Info zu Versionsänderung von SB1v1.3 Rev5:

Sensorbox SB1

Gesamtschaltplan	
868MAIN1190_V1_3Rev5	
28.06.2018 14:20	
Sheet: 1/1	Rev5

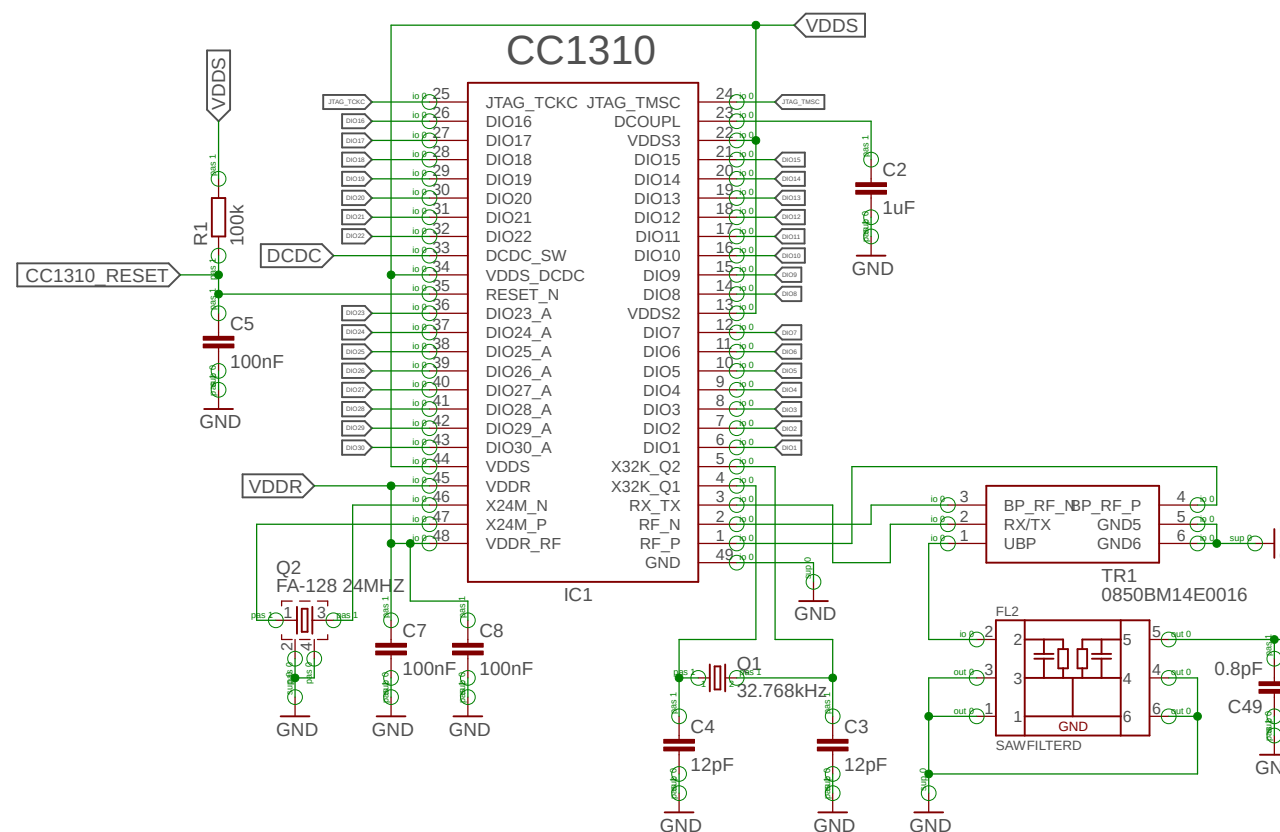
* Die Klemmen wurden durch 3 fixen Klemmleisten

2,5mm x 7 Pos. (21) ersetzt.

Hersteller: Phoenix Contact

SN: 1771143

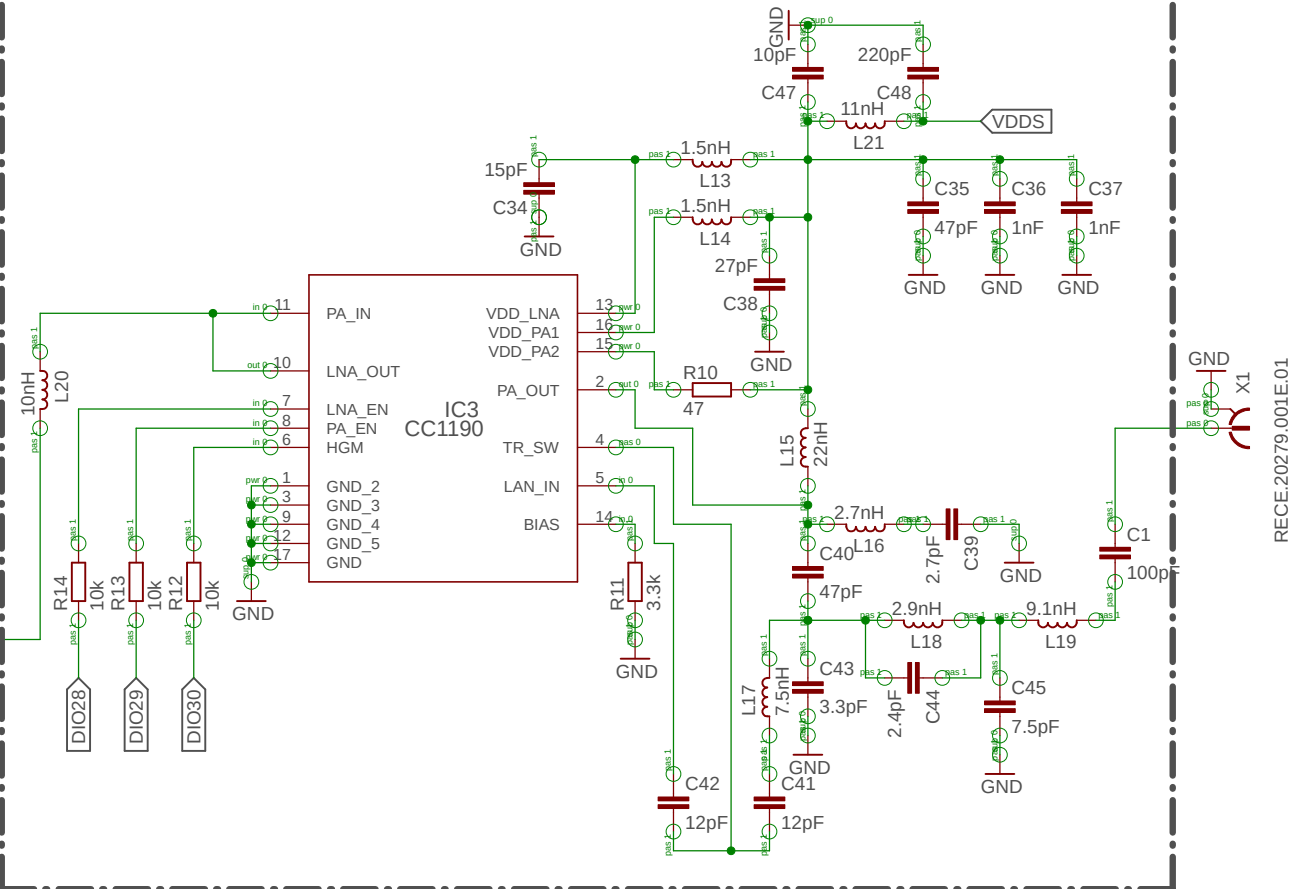
*Schaltrelais zur Powerkontrolle eingebaut

(nur 1 Tastersystem)

*BME280 wurde entfernt und ein I2C

Input für externe Anschlüsse wurde geschaffen
